Blaue Revisionswolken:
-Maßkette TRH ergänzt
-Rampe angepasst

Projekt:
EIS 2
Neubau Hochhaus und Riegel
Eisweiderstraße 12
13585 Berlin

Zeichnung:
Ausführungsplanung
Grundriss 1.Untergeschoss
Riegel Abschnitt 1

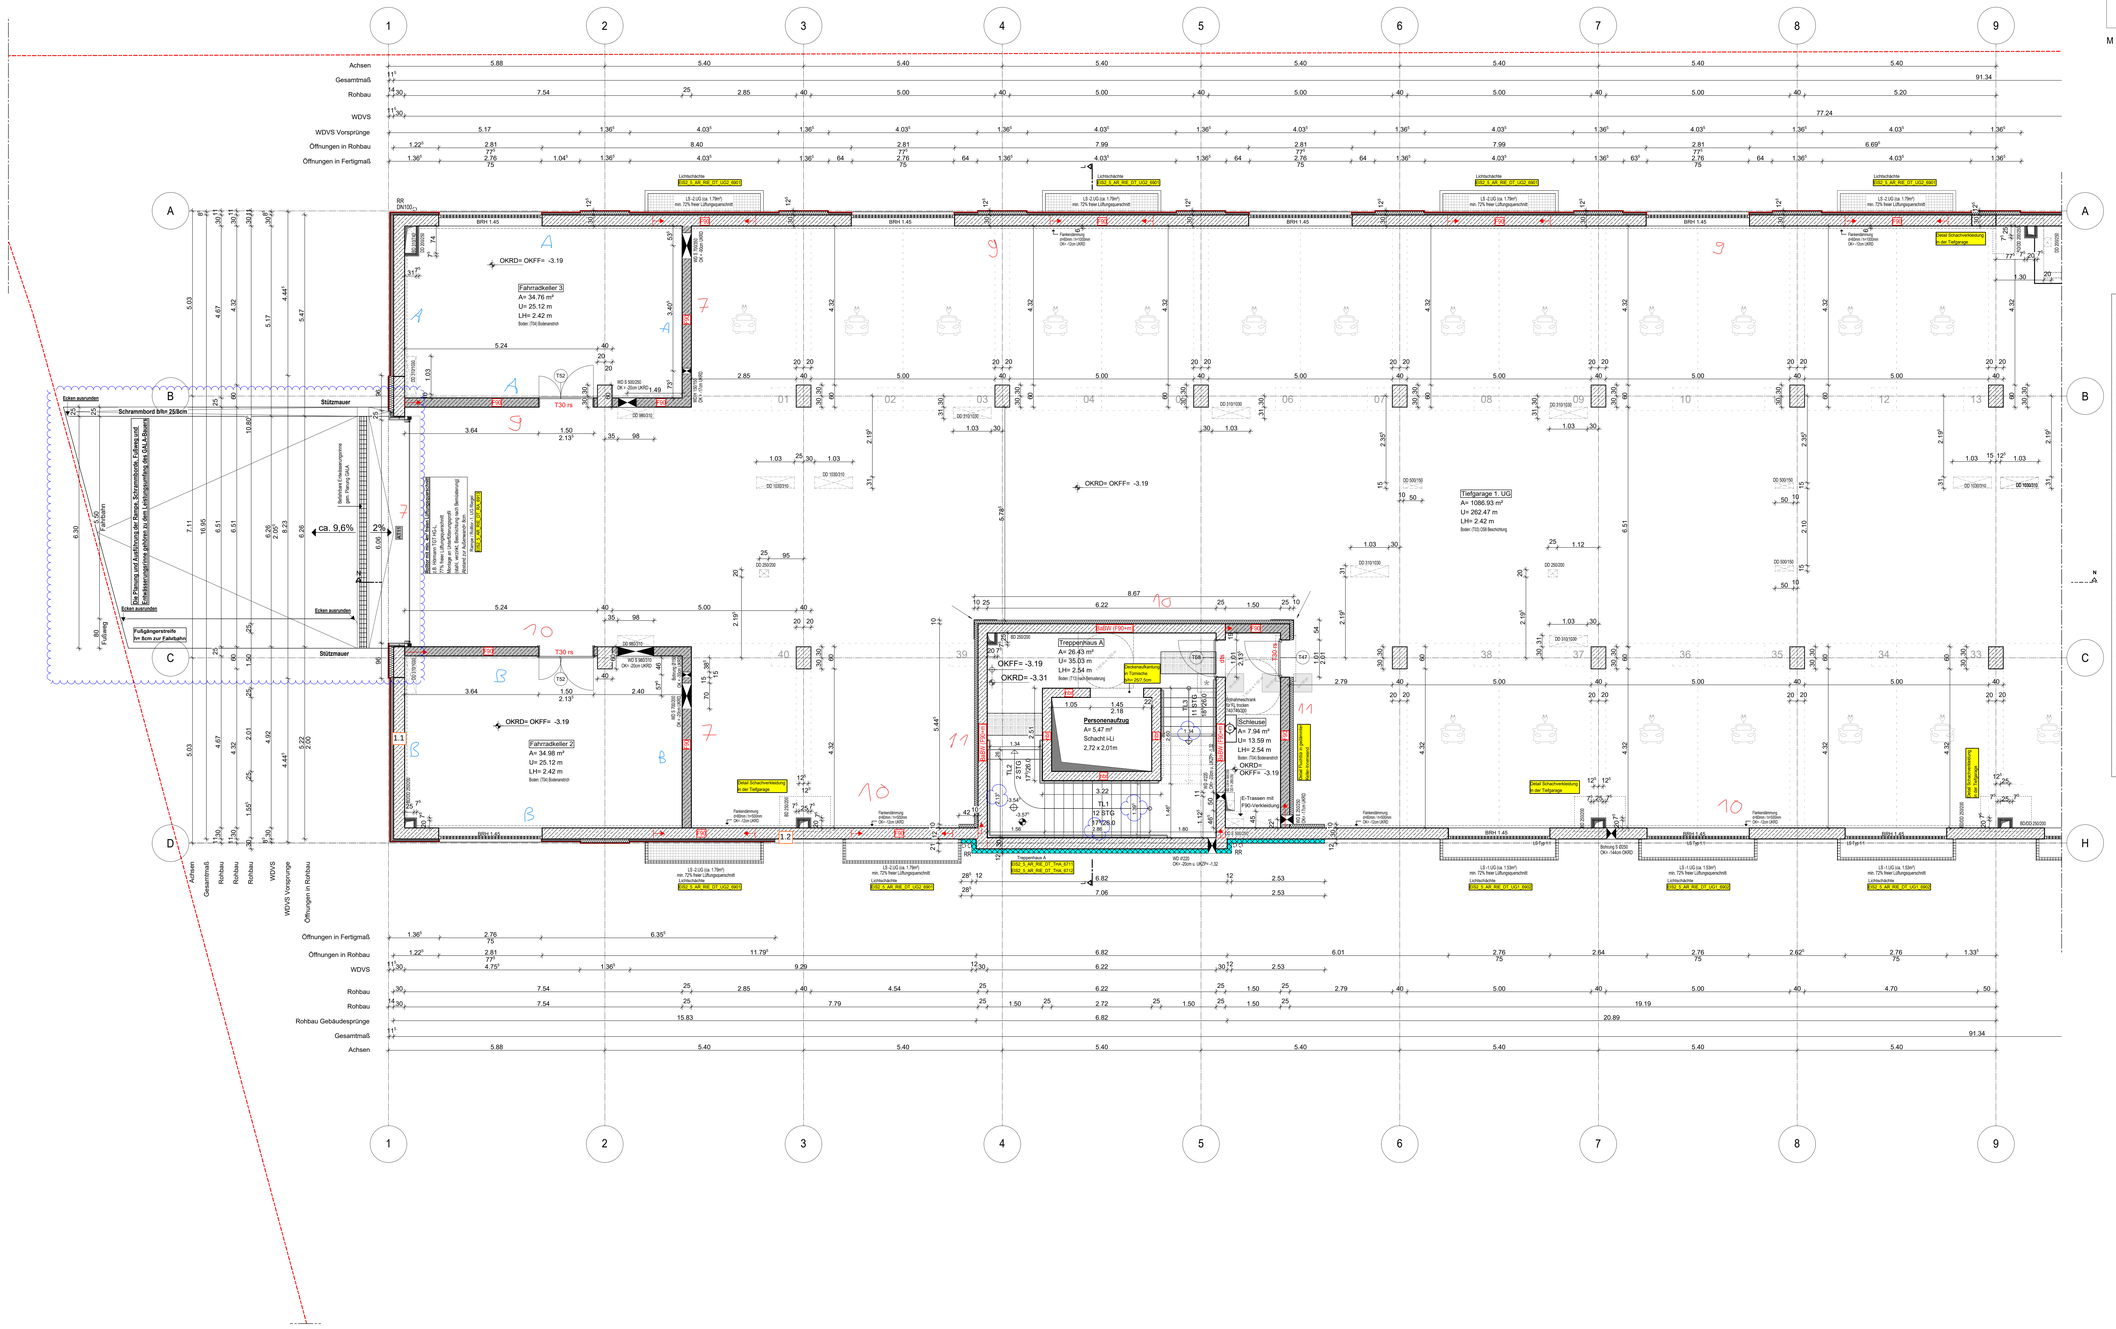
Be- und Entlüftung TG
RTW geht aktuell nicht davon aus, dass der Nachweis der natürlichen Be- und Entlüftung - auch das in den End-Bereichen der TG wo keine Fenster vorhanden sind der spätere CO2-Nachweis bei Nutzungsaufnahme wirklich funktioniert -> „Sackbereiche". Das vorliegende Lüftungskonzept sieht RTW als nicht ausreichend an (besonders im 2.UG, wo das Rolltor mit Gitter fehlt). RTW hat bis jetzt keinen Nachweis der freien Lüftungsquerschnitte auch durch Abminderung der Fenstergitter um 35% durch einen Sachverständigen (z.B. TPG Lehmann) gesehen. Ggf. kann man bei den Endsäcken der TG haustechnisch durch einen jetzt schon geplanten elektrischen Anschluss an der Decke (ist nur ein Kabel) für einen CO2-Ventilator mit Sensor vorbeugen, falls der CO2-Nachweis später hier nicht funktioniert.
Das müsste aber der Sachverständige beraten/ vorbeugend prüfen.
RTW konnte dies nicht mit dem TGA Planer LPH5 abstimmen

(bis dato keine Beauftragung durch den Bauherrn).
